## パブコメ意見一覧（WEB 投稿）

整理 番号	意見全文
1005E 1	<p>最終処分場が決まってない状態で、運転を再開させるのは、柏崎刈羽原子力発電所内に放射性廃棄物を永久保存を行う前提でよろしいでしょうか？</p> <p>もし、柏崎刈羽原子力発電所内に放射性廃棄物を永久保存を行わない前提の場合は、いつまでにどこへ保存するかを明確に示して頂ければと存じます。</p> <p>放射性廃棄物をいつまでにどこへ保存する事について示す事が出来ない場合は、最終的な安全が確保されていないため、審査合格にすべきではないと思います。</p>
1005E 2	<p>柏崎刈羽原発の「適合」判断は誤りだと考えます。理由は次のとおり。第一に、福島第一原発事故の原因究明が途上であり、津波以前に崩壊していた可能性が否定できませんが、その解明を待たずに「適合判断」を下すのは性急です。第二に、原因隠しや事故隠しなどを続けてきた東電の体質は、公開を原則とする原発にとって最悪であり、彼らに任せることはあり得ません。第三に、そもそも沸騰水型の原発には構造的な欠陥があり、そのままの形で再稼働すれば、事故を再現してしまう可能性が高いと考えます。実際に事故は起こりました。その事実から目を背けてはなりません。第四に、避難計画がまともに作成されていません。事故が起きて、総ての人が完全に安全に避難できると断言できる人がいたら、話を聞いてみたいものですが、そんな人はいません。第五に、賠償への備えがほとんどありません。現状で既に税金を食いつぶしながら福島事故の処理をしているではありませんか。既に電力が足りていることは、福島事故後のこの国の歩みが証明しました。適合判断を撤回してください。再稼働を諦めてください。</p>
1005E 3	<p>あれだけの問題を起こした原発の東京電力再稼働に対して断固として認めることは出来ない。東電にその資格があるのか疑問に思った。</p> <p>新基準適合だとは言えその資格の是非を問うべき事である。</p>
1005E 4	<p>災害の規模・影響度は想定すること自体困難なものとする。</p> <p>福島事故を見ていると国の重要な施設が損傷した場合その装置が暴走し人為的に食い止める事が出来なく只々冷却する手立てしかない事。万が一を想定したフェールセーフ構造を持たない限り許可するべきで無いと考える。</p> <p>万一の時、燃料棒を冷却する以外に燃料棒を安全に隔離する構造が必須。</p> <p>これが出来なければ、暴走を起こし人為的制御が出来ない装置を使用するべきでないとする。</p>

図8 柏崎平野海岸部における露頭柱状対比  
 凡例は図7と同じ。  
 (註) 黒金(1993)による雪成砂層

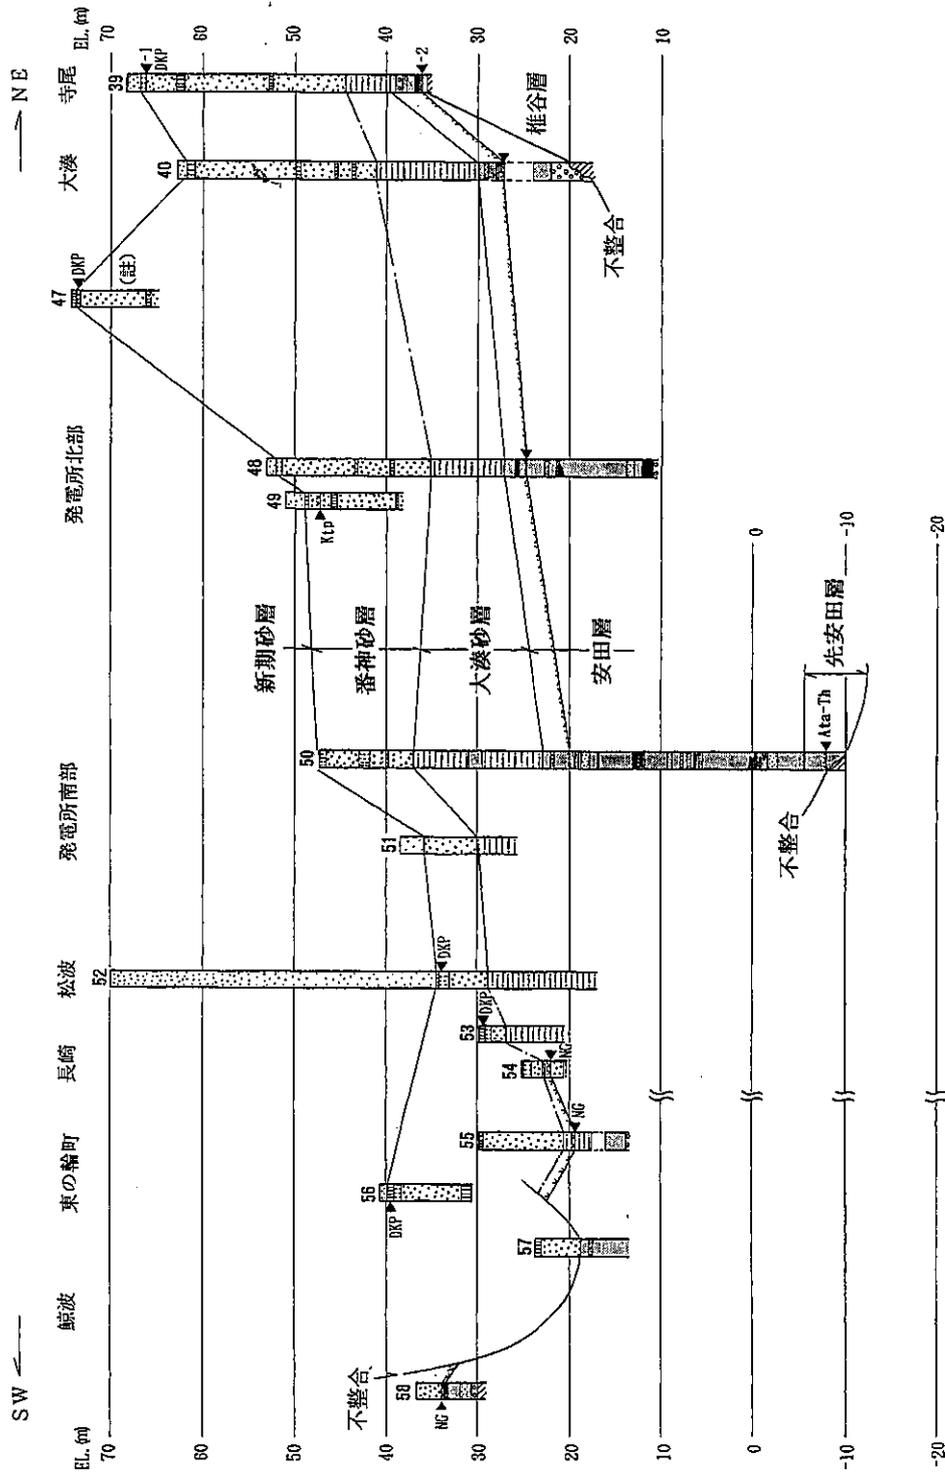
1. 岸宮脇論文「新潟県柏崎平野における上部更新統の層序と古環境の復元」(1996年) (添付 $8/22 \sim 23/22$ )は東京電力が柏崎刈羽原発敷地の地質問題解析の論拠とする基軸であり、地質に関する審査資料の各所に引用されている。この論文は柏崎刈羽地域の5ヶ所の露頭(論文4頁・図2-a、5頁・図2-b)を調査し、それぞれの調査地点番号と論文にまとめられた露頭柱状番号(論文7頁・図3・図4、8頁・図5・図6、9頁・図7、10頁・図8)は、全て整合し一致している。しかし、この論文には次のような重大な誤りがある。すなわち、論文6頁に示す表「柏崎平野およびその周辺における中上部更新統のテフラの諸特徴」では、表中に、先の調査「地点名」とそこで採取した「試料番号」が一致しない誤りが5ヶ所もある。これは、論文作成上のミスと考えられるが、誤っている「試料番号」を論文の記述とそれぞれの柱状図上の表記に照らして訂正すれば、全てきれいに整合し、誤りは解消される。

しかし、論文11頁では「大湊砂層と番神砂層との境界、すなわち永成層-風成層境界付近には、刈羽村十日市(図2, Loc. 58), 柏崎市長崎(図2, Loc. 54), 同市鯨波(図2, Loc. 58)等において、中子軽石層(NG:早津新井, 1981)に同定される軽石層が挟在していることが確認された(図7, 図8, 表3)」と明確に記述されており、この長崎53と長崎54の「柱状の差換え」は論文の論旨に決定的に反することになる。  
(東電は※2の注釈で現地の標高にふれているが、<sup>また</sup>現地の露頭は論文の柱状の表記のとおり)

東電は適合審査申請後、第72回審査会（2014年1月24日）に提出した  
地質に関する最初の資料1-1において、12頁の「発電所周辺の中部  
～上部更新統の分布と堆積時期」の図中に、柱状「54」にNG（中  
子軽石）を明記している。この図の柱状図は、岸・宮脇論文・10頁の  
図8にある「長崎54」であり、その標高は25m、露頭高は約  
5mを表現し、論文の論旨を忠実に表記したものである。ところが、  
第201回審査会での「柱状の差換え」修正後は、第243回審査会  
資料2-1の44頁で「Loc. 1（五日市地点：岸ほか（1996）による  
露頭番号46）及びLoc. 2（長崎地点：岸ほか（1996）による露頭  
番号53）に中子軽石層が確認された。…（以下省略）…」と説明  
するが、同じ頁にある火山灰試料採取地点位置図の模式地点  
Loc. 1は五日市46を指すが、Loc. 2は東電の説明にある長崎53  
ではなく、「長崎54」の位置を指して、同じ頁の中で矛盾を露呈する。  
さらに、同資料2-1の42頁と第276回審査会資料2の77頁及び第  
404回審査会資料4-2-3の66頁にある、長崎地点調査位置図では  
NGの模式地点、Loc. 2の矢印は等しく「長崎54」の位置を指し、地  
質断面図でも「Loc. 2・NG」が長崎54と位置が重なるNs-9
